## 改善箇所説明図

### 基準不適合発生箇所

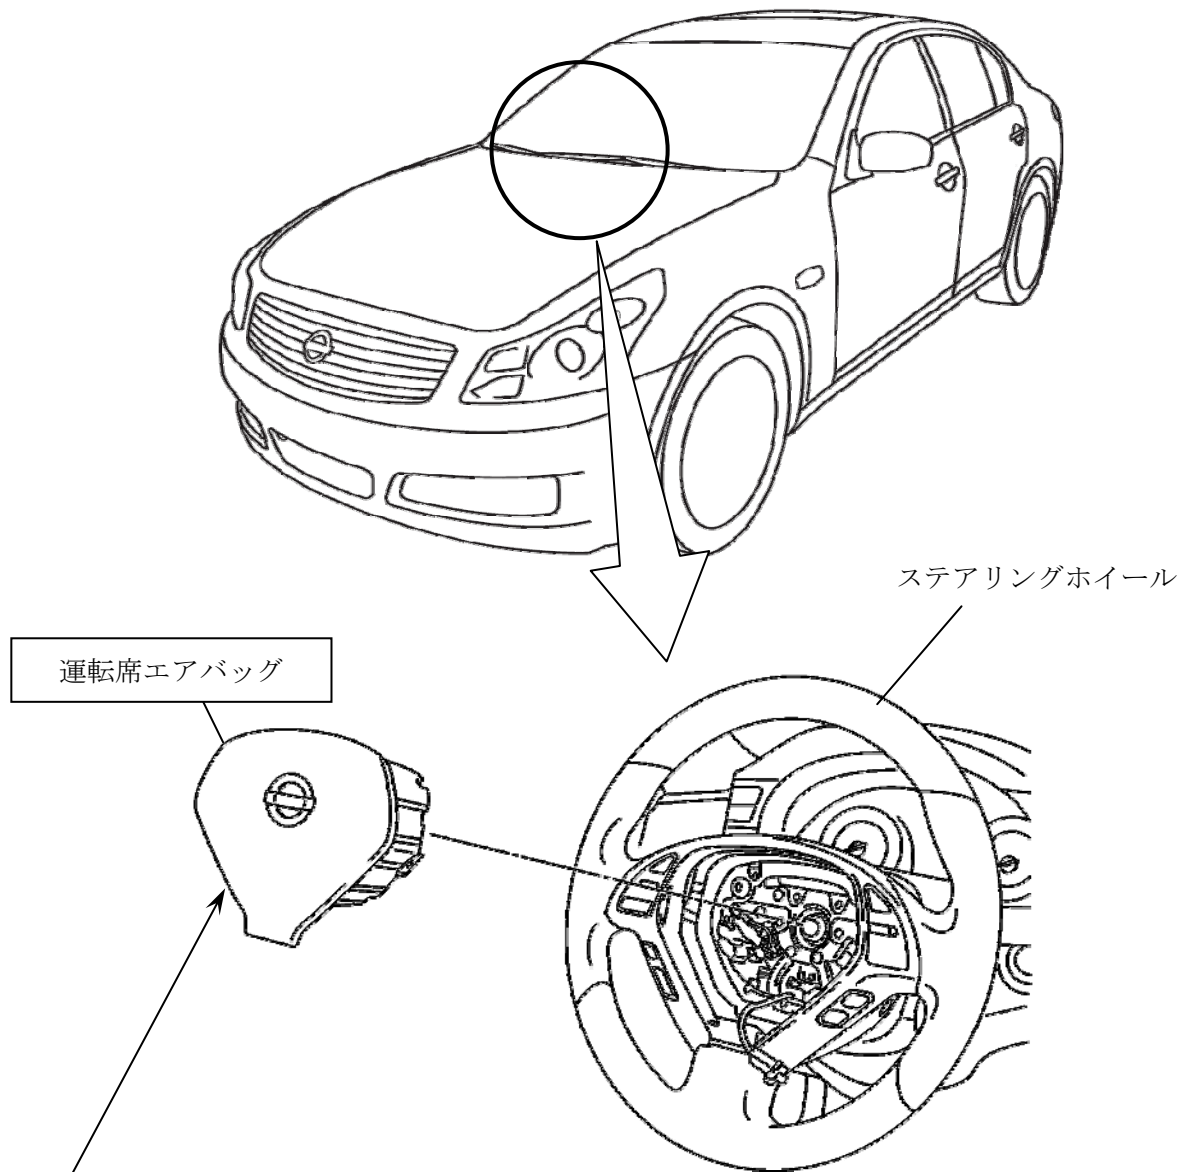
運転者席エアバッグにおいて、部品の切り替え指示が不適切なため、仕様の異なる部品が組みつけられており、オフセット衝突時の乗車人員の保護性能が保安基準を満足しないおそれがある。

全車両、当該エアバッグを正規品と交換する。

識別：銀色のシールをモデルナンバープレートの右横に貼り付ける。
